*Oggetto:* **[ID\_VIP: 10984] Comune di Montalto di Castro (VT)**

*"Impianto di produzione di energia elettrica da fonte rinnovabile agrivoltaica di potenza nominale pari a 32,086 MWp e relative opere di connessione alla rete RTN, denominato "Solare Montalto di Castro Guinza Bella", sito nel comune di Montalto di Castro (VT)."*

**COMUNICAZIONE DELLA RICHIESTA INTEGRAZIONI DOCUMENTALI DEL MINISTERO DELLA CULTURA ALLA DIREZIONE GENERALE VALUTAZIONI AMBIENTALI AI SENSI DELL'ART.24 DEL D.LGS.N.152/2006**

Fig. 1 Elaborato Elaborati Grafici: Planimetria di dettaglio del LAYOUT di Progetto su RILIEVO Aerofotogrammetrico – EL022

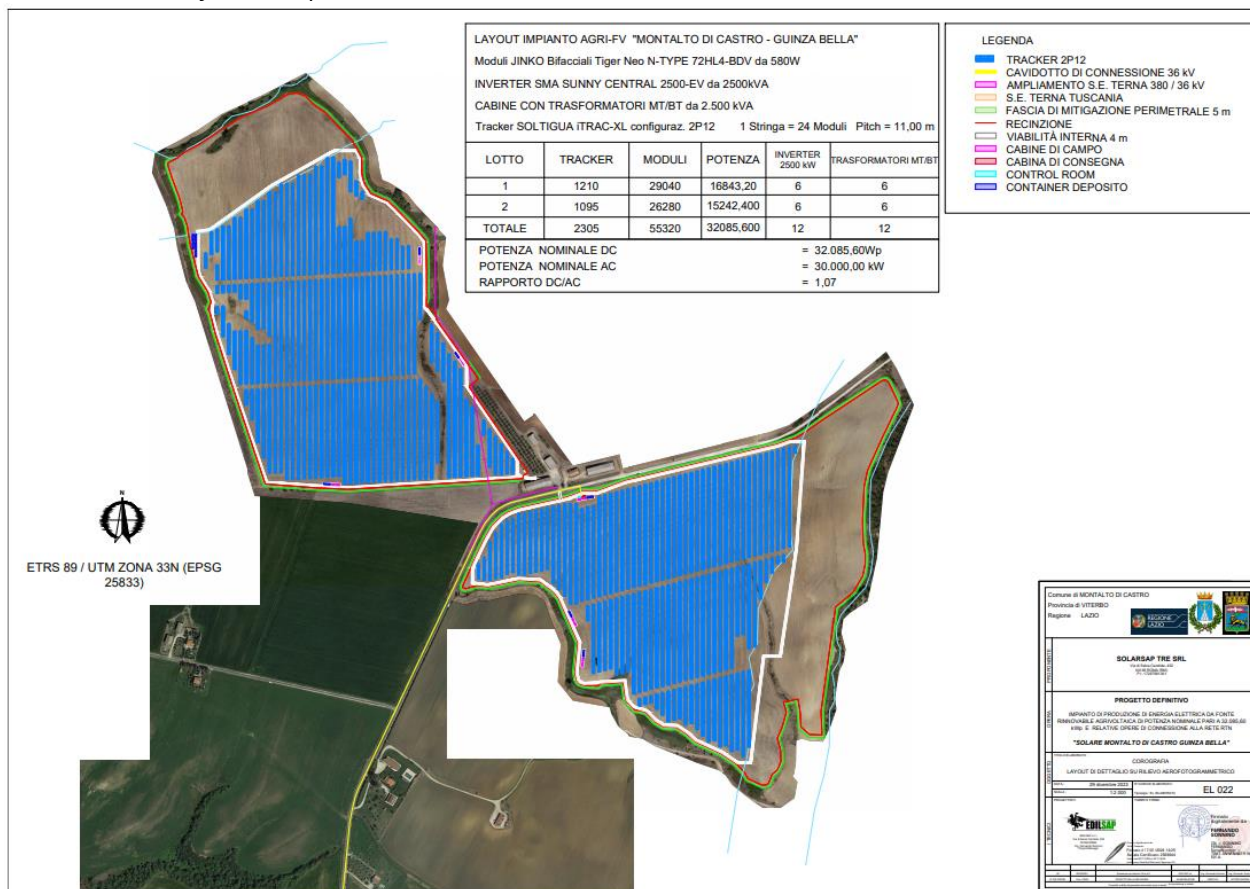
Tanto premesso, al fine di indirizzare concretamente il necessario miglioramento progettuale richiesto, si segnalano le principali CRITICITÀ riscontrate a seguito dell’analisi della documentazione presentata, relative alla localizzazione all’interno del perimetro del vincolo dichiarativo "Ambito paesaggistico del bacino del torrente Arrone"; alle interferenze con aree sottoposte a tutela *ope legis* ai sensi della parte III del Codice, in particolare le interferenze con corsi d’acqua tutelati, con aree boscate e aree archeologiche; all’assenza della verifica di conformità e compatibilità in relazione alla vincolo dichiarativo “Ambito paesaggistico del bacino del torrente Arrone”, alla localizzazione in un comparto caratterizzato da forte criticità in relazione agli impatti cumulativi, per la presenza di altre iniziative energetiche in fase di realizzazione/autorizzazione presenti nell’ambito, in relazione alla DGR 171 del 12.05.2023; alla conformazione/localizzazione delle opere di mitigazione, alle notevoli dimensioni dell’impianto e alle carenze documentali.

**Fig. 2.a** Individuazione su ortofoto del progetto ID 10984 in valutazione comprensivo delle opere a rete e della stazione elettrica (a destra) a confronto con le opere dell'impianto identificato con ID 9588 (a sinistra)

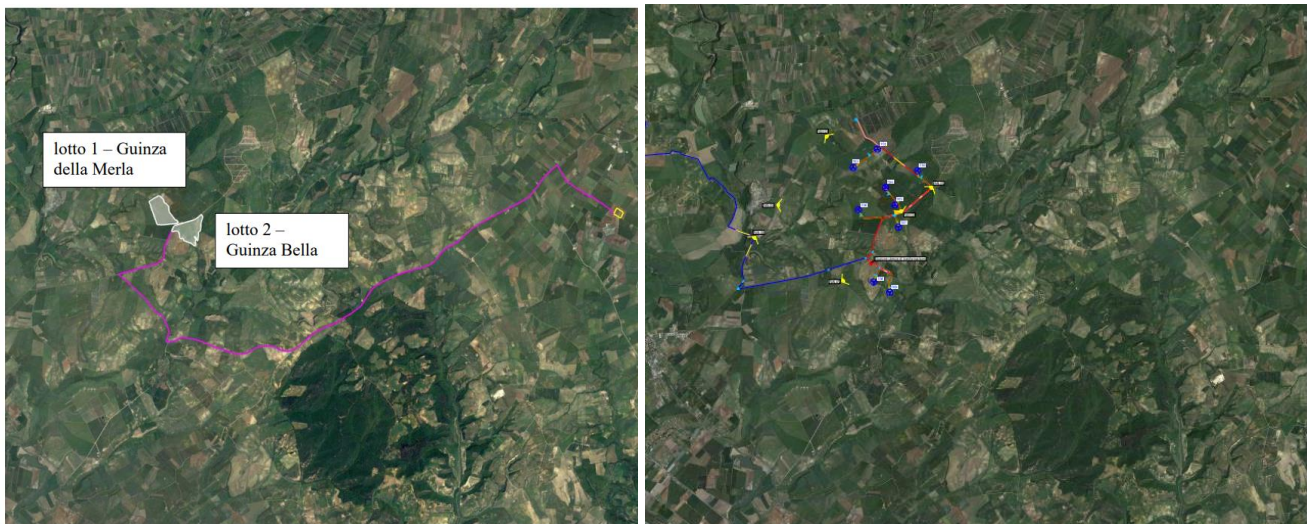
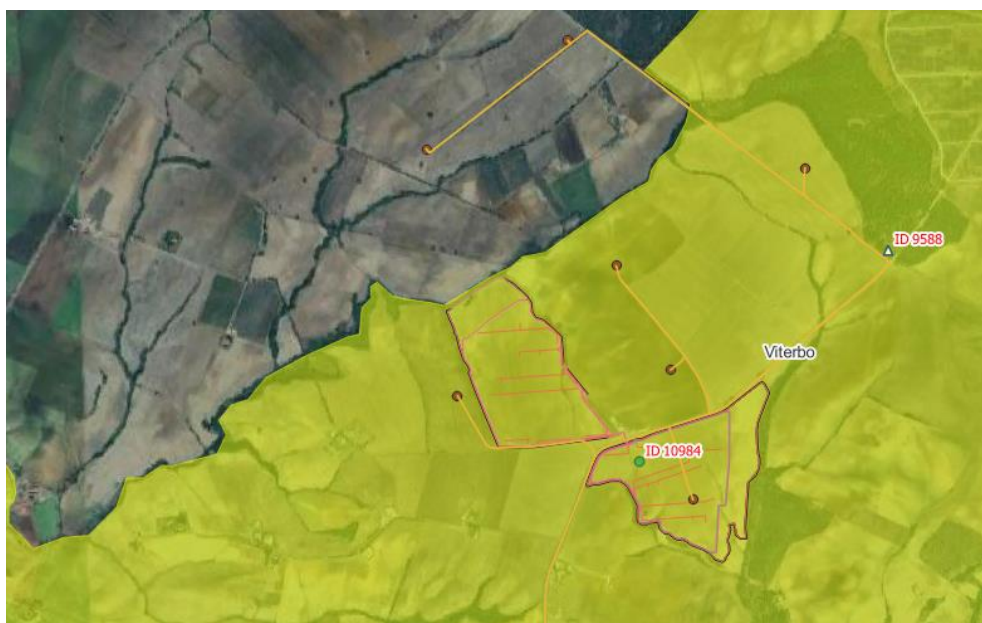
In relazione alle **CARATTERISTICHE DELLE OPERE ED AL CONTESTO CULTURALE E PAESAGGISTICO DI RIFERIMENTO**, si evidenzia che il progetto in oggetto, oltre a ricadere all’interno dell’area della Dichiarazione di notevole interesse pubblico denominata “ambito paesaggistico del bacino del torrente Arrone” presenta delle interferenze dirette con l’intervento ID 9588 “Parco Eolico “Sibilla” per una potenza complessiva di 64,80 MW, da installare nei comuni di Montalto di Castro (VT) e Canino (VT) in località Parco San Nicola e Villa Abbado” presentata dalla Società Sibilla Wind s.r.l. (<https://va.mite.gov.it/it-IT/Oggetti/Documentazione/9660/14197>) (cfr. figg.2a-2b), in particolare si evidenzia la sovrapposizione del lotto 2-Guinza Bella con l’area di sedime della turbina eolica T07, e la sovrapposizione di parte dell’impianto agrivoltaico con le opere accessorie dell’intervento ID 9588.

**Fig. 2.b** Sovrapposizione tra il progetto ID 10984 e il progetto ID 9588 su ortofoto, in giallo l'area della *Dichiarazione di notevole interesse pubblico denominata "ambito paesaggistico del bacino del torrente Arrone"*

- o in relazione alle interferenze dirette con il progetto ID 9588, ridefinisca la configurazione del *lotto 2-Guinia Bella*;
  - o dell'organizzazione fondiaria, di suddivisione agricola e dell'eventuale presenza di tracciati e percorsi interpoderali, della vegetazione esistente, dei corsi d'acqua minori e della relativa vegetazione ripariale, riconfiguri la disposizione dei pannelli e dei percorsi interni di progetto;

Fig.3 Sovrapposizione dell'intervento (comprensivo dell'infrastruttura e della SE) con le Tavole B e A del PTPR (cfr. EL011)

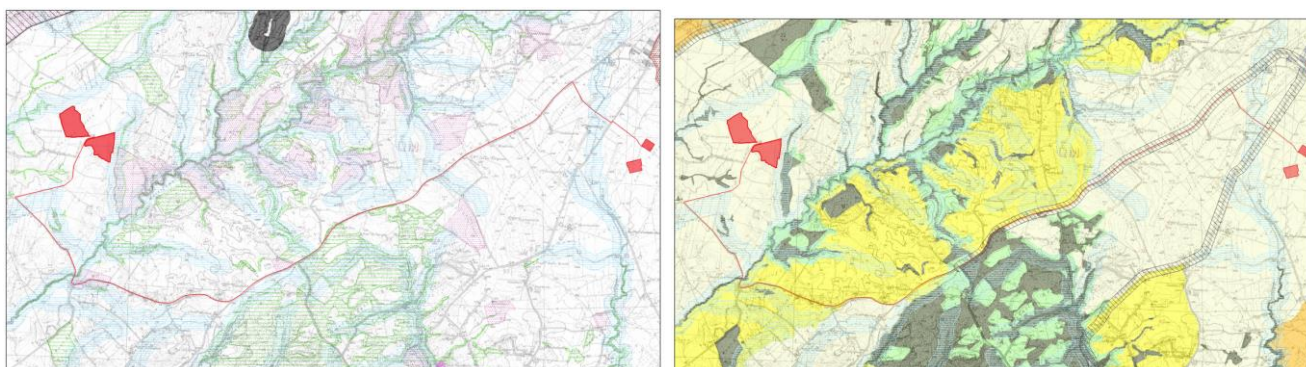
Si segnala che le opere di progetto **interferiscono direttamente con aree tutelate ai sensi della Parte III del Codice e inserite nel PTPR approvato** con DCR.n.5 del 21.04.2021 pubblicato sul BUR n.56 del 10.06.2021, così come integrato e modificato con Decreto del Segretariato regionale del Ministero della Cultura per il Lazio 15 febbraio 2024, n. 23, negli elaborati allegati al Decreto, che riportano a seguire:

in particolare, con i "beni paesaggistici", individuati sull'elaborato n.14 tavola\_b\_modificata\_del\_ptpr, classificati come:

- Beni dichiarativi, tutelati ai sensi dell'art. 134, co.1, lett.a) e dell'art 136, co.1 lett.c) e d) del Codice. Dichiarazione di notevole interesse pubblico dell'"ambito paesaggistico del bacino del torrente Arrone";
- Beni "ope legis" ai sensi dell'art. 134, co.1 lett.b) e art.142, co.1, come di seguito specificato: le opere di mitigazione e le recinzioni dell'area di impianto con:
  - lett. c) "*protezione dei fiumi, torrenti e corsi d'acqua*" con riferimento al Fiume Arrone (c056\_0514A), **art.36** delle norme del PTPR;

il cavidotto con:

- lett. c) "protezione dei fiumi, torrenti e corsi d'acqua" con riferimento al Fiume Arrone (c056\_0514A), **art.36** delle norme del PTPR;
- lett. g) "protezione delle aree boscate", **art.39** delle norme del PTPR;
- lett. m) "protezione delle zone di interesse archeologico" con riferimento all'area archeologica Poggio Martino, Mariofana (guado dell'Olmo) (m056\_0037), **art. 42** delle norme del PTPR;

Ricadendo l'intervento in un ambito tutelato ai sensi dell'art. 136 del Codice, sono vigenti ai sensi dell'art. 8 co.8 delle norme del PTPR, le norme di tutela descritte nella disciplina dei paesaggi in cui sono classificate le aree nella **Tav. A del PTPR**, che si elencano di seguito:

- "Paesaggio Agrario di Valore", **art. 26** delle norme del PTPR (cavidotto e area di impianto);
- "Paesaggio Agrario di Continuità", **art. 27** delle norme del PTPR (cavidotto);
- "Paesaggio Naturale", **art. 22** delle norme del PTPR. (cavidotto e area di impianto);
- "Paesaggio Naturale di Continuità", **art. 24** delle norme del PTPR (cavidotto);

Stante quanto sopra, per le porzioni di intervento direttamente interferenti aree tutelate ai sensi della parte III del Codice, il Proponente dovrà ottenere anche l'autorizzazione paesaggistica.

Fig. 4 Individuazione dell'impianto ID 10984 (punto rosso), sulle Tavv. B e A del PTPR allegate alla Dichiarazione di notevole interesse pubblico denominata "ambito paesaggistico del bacino del torrente Arrone", (con tratteggio rosso e linea rossa).

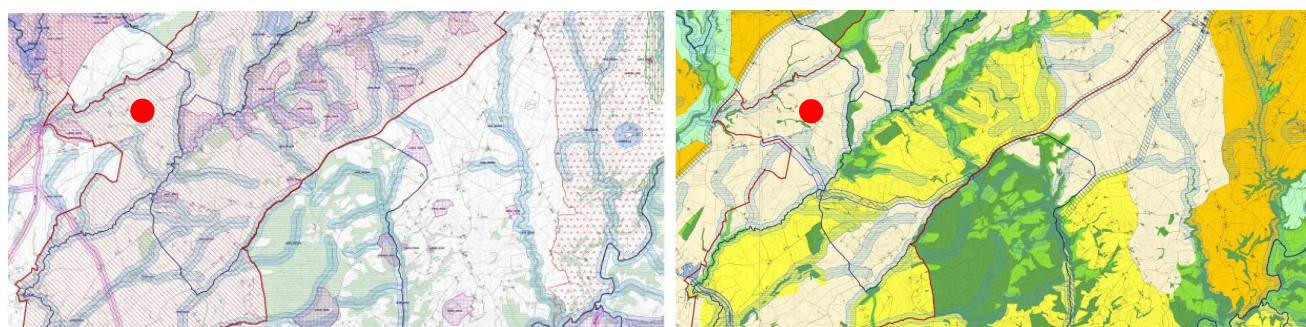
le aree di progetto ricadono, altresì, al centro di una fitta rete di percorsi panoramici, aree di visuale, corrispondenti alla strada SR312-Strada regionale Castrense e alla strada SP4-Strada Provinciale, per le quali risulta vigente l'art. 50 delle norme del PTPR, individuati nella TAV,A del PTPR, così come modificata dall'"*elaborato\_n\_13\_tavola\_a\_modificata\_del\_ptpr*", allegato alla "Dichiarazione di notevole interesse pubblico denominata "ambito paesaggistico del bacino del torrente Arrone".
